Восемьдесят третья сессия

Правила № 55

Предложение по поправкам к Правилам № 55 (механические сцепные устройства)

Представлено председателем неофициальной группы по Правилам № 55*

Рис. 1

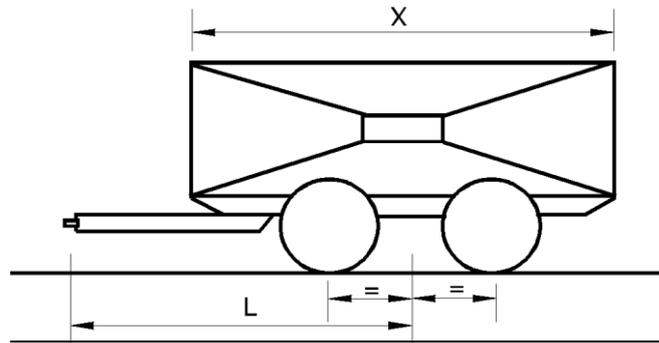
Пункт 2.11.4 изменить следующим образом:

«2.11.4 Значение V — это теоретическое исходное значение амплитуды вертикальной силы, с которой воздействует на опорно-сцепное устройство прицеп с центрально расположенной осью, технически допустимая максимальная масса которого превышает 3,5 тонны. Значение V используется в качестве основы для определения вертикальных сил в ходе динамических испытаний.

X — длина погрузочной поверхности прицепа в метрах (см. рис. 1).

L — расстояние от центра проушины сцепной тяги до центра оси в метрах (см. рис. 1).

Значение V — это характеристическое рабочее значение амплитуды вертикальной силы, с которой прицеп с центральной расположенной осью действует на сцепное устройство. Это рабочее значение проверяют в соответствии с приложением 6 к настоящим Правилам.»

Рис. 17 изменить следующим образом:

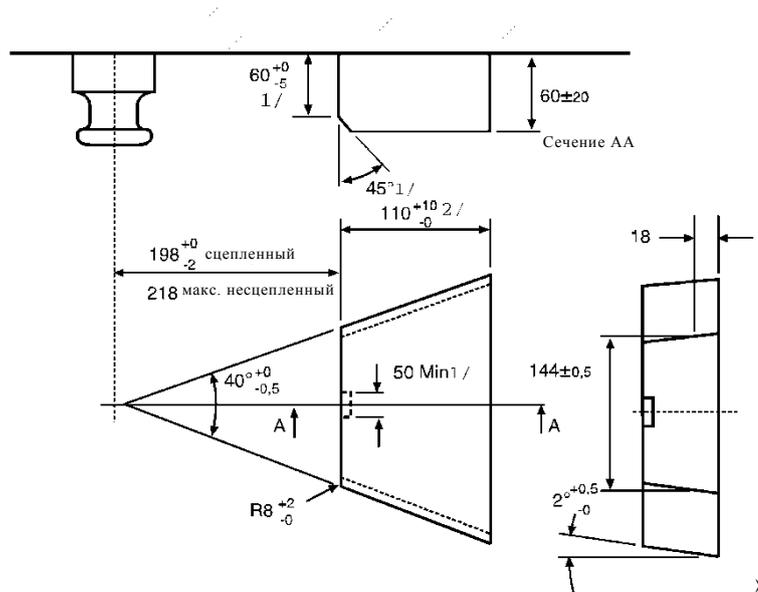
12. Предложено исправить две опечатки на рис. 12 и 17 в приложении 5.

Рис. 27

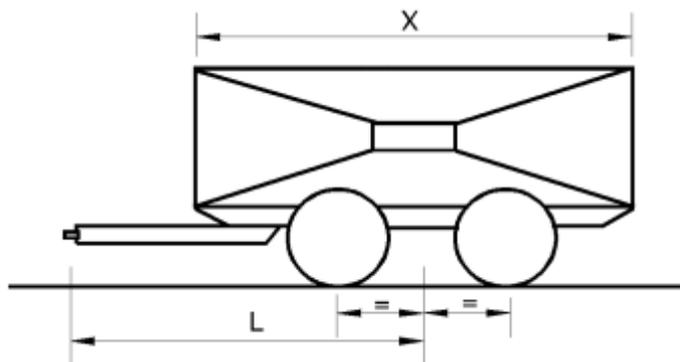
X – длина погрузочной поверхности прицепа в метрах (см. рис. 27).

L – расстояние от центра проушины сцепной тяги до центра моста в метрах (см. рис. 27).

Рис. 28

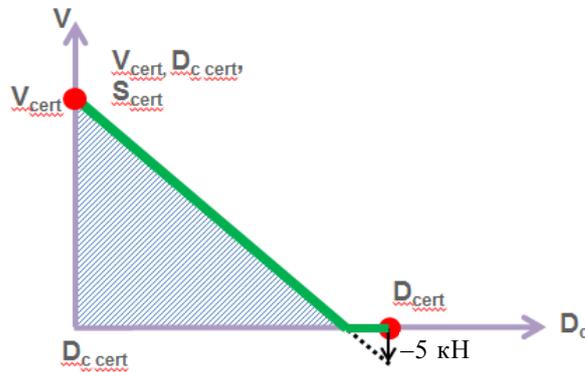
Для каждого сочетания сертифицированных достижимых рабочих значений можно составить график, аналогичный показанному на рис. 28. Требования о рабочих значениях $D_{C\text{-req}}$ и V_{req} , находящиеся в пределах заштрихованной части графика, разрешается использовать в условиях дорожного движения.

4.2 Если определенные требования о рабочих значениях находятся в пределах заштрихованной части рис. 28, то буксируемая масса проверяется при помощи предельной величины V . В случае данного состава предельная величина V перевешивает сертифицированное рабочее значение V установленного сцепного устройства.

4.2.1 Предельная величина V обозначена точкой на линии наклона на рис. 28. Эта точка соответствует требованию о значении D_c , определенному для буксируемой массы.»
